Stellungnahme Nr. 090113/1

vom 09.01.2013

1. Auftraggeber: Stadt Kamp-Lintfort – Der Bürgermeister
i. V. Dr. C. Müllmann
Postfach 101760
47462 Kamp-Lintfort
2. Projekt/Untersuchungsobjekt: Eyller Berg – EBA-Sonderabfalldeponie
3. Zweck: Erstellung einer Kurz-Expertise über den Eyller
Berg und die EBA-Sonderabfalldeponie, gem.
Fragenkatalog Auftragsschreiben vom
15.11.2012
4. Auftragseingang: Auftrag vom 15.11./Eingang 20.11.2012

Abb. 1.: Anlage 7.2. aus Rahmenbetriebsplan Bergwerk Friedrich-Heinrich/Rheinland
Rot = Lage SAD-Eyler Berg,
Schwarze Linien = Isokatabasen, Senkungsgleichen der Senkungströge

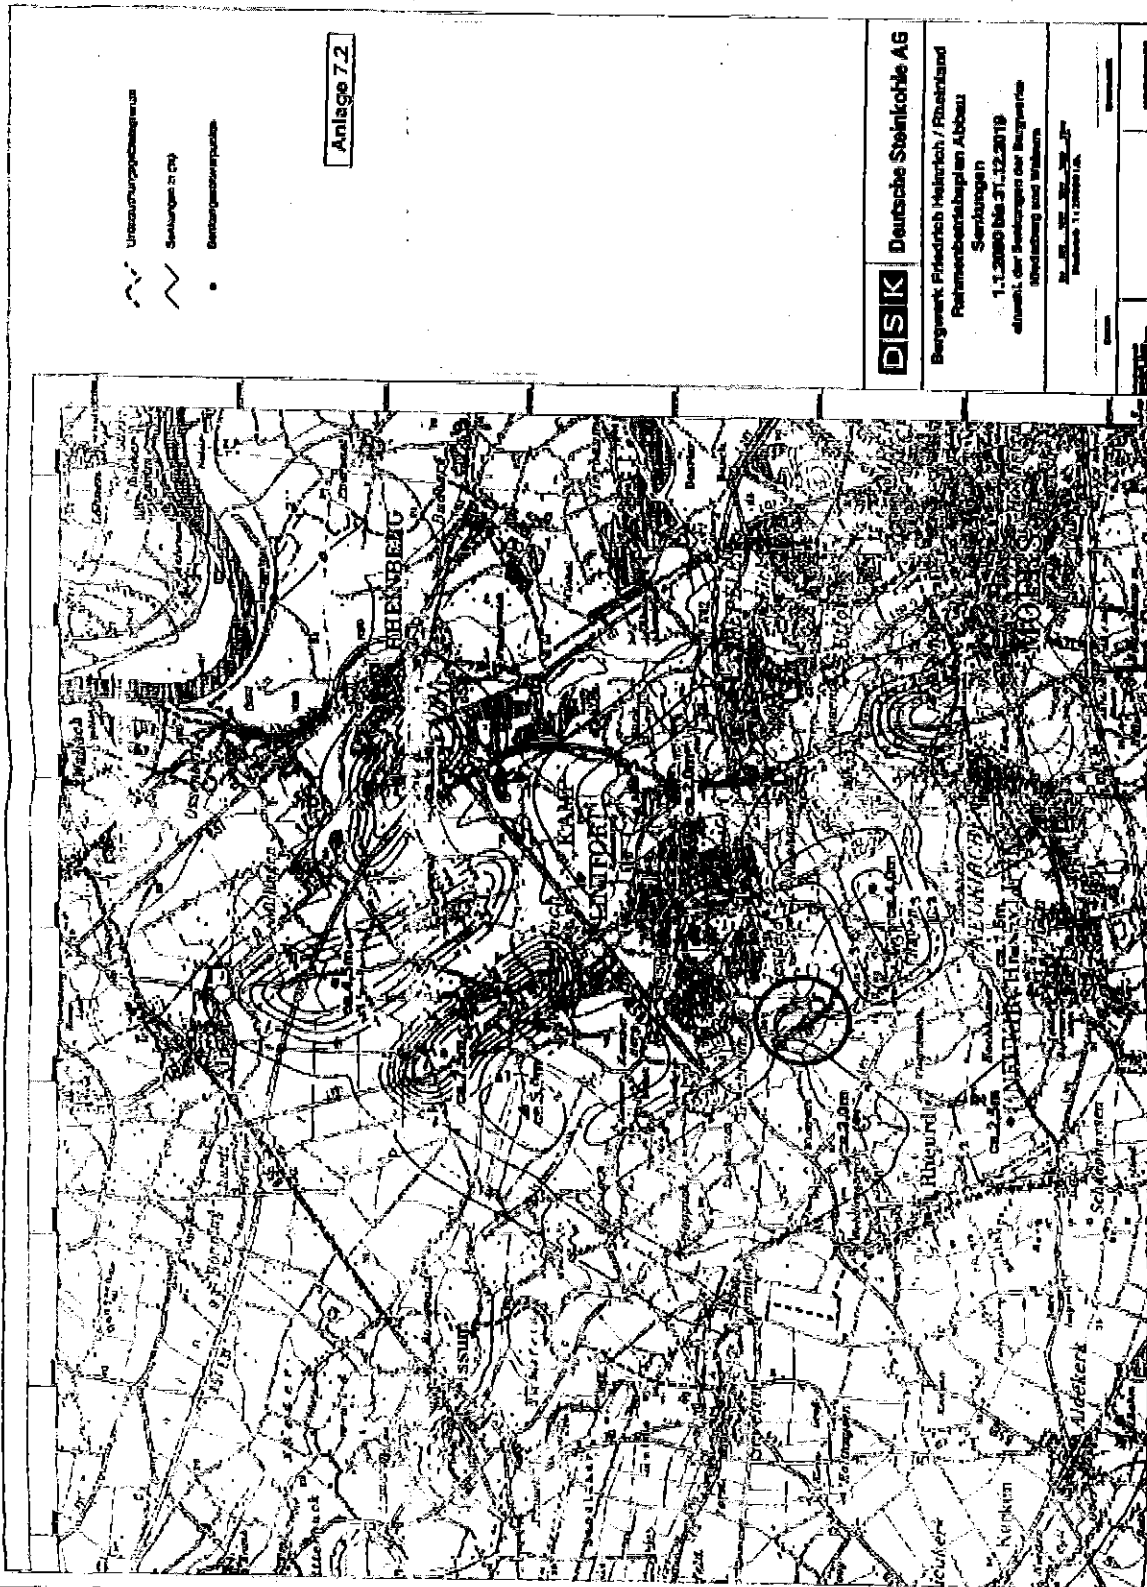
Dem Augenschein nach scheint nach dieser Sachlage die Deponie nicht in unmittelbarem Abbaubereich des Bergwerkes zu liegen.

Demnach scheint das Deponiegelände zwischen drei Senkungsschwerpunkten, im Westen, Norden und Südost über einer „Abbaulücke“ zu liegen.

Daraus leitet sich für den Deponiekörper ab, dass dieser durch diese Abbauführung in eine Sattellage gebracht wird, so daß der Baugrund unter dem Deponiekörper seitlich in Richtung der Senkungsschwerpunkte abgebogen wird. Das muß sich über den Baugrund auch als Zerrungsbeanspruchungen auf den Deponiekörper auswirken.
